## Remplacement de clapet du robinet de bouteille CGA

Avon Protection a pris connaissance d'un problème potentiel concernant le robinet de bouteille, identifié par le numéro 8 sur le schéma en vue éclatée se trouvant à l'avant-dernière page de ce document.

Correct

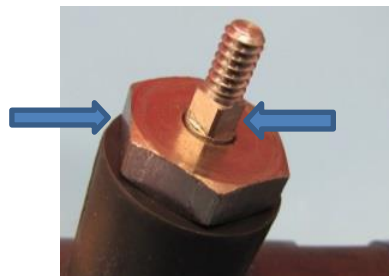
4. Utilisez le volant pour ouvrir complètement puis refermer le robinet. Retirez le volant et vérifiez que le chapeau est bien en place sur le corps d'appareil de robinetterie et que la tige de manoeuvre est placée tel qu'indiqué sur la photo. La seconde photo montre un chapeau mal installé à titre de référence.
